WYJAŚNIENIE TREŚCI SPECYFIKACJI ISTOTNYCH WARUNKÓW ZAMÓWIENIA NR 1:

Budowa sieci wodociągowej rozdzielczej w miejscowości Krzywica

Schemat włączenia przyłącza do sieci wodociągowej

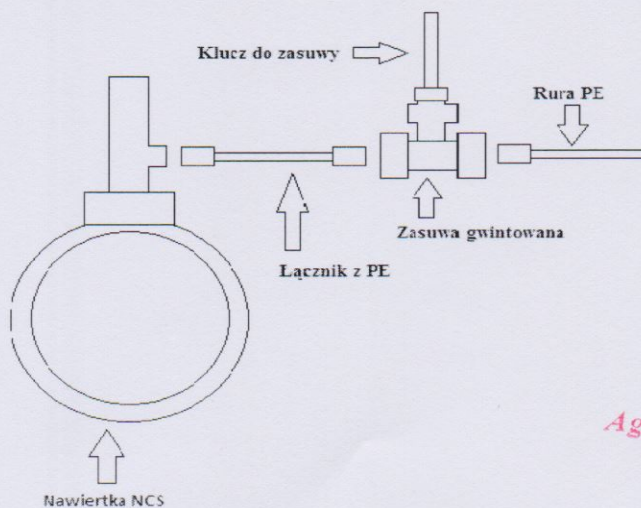
Ponadto w załączeniu do niniejszej informacji Zamawiający przedstawia schemat włączenia przyłącza do sieci wodociągowej:
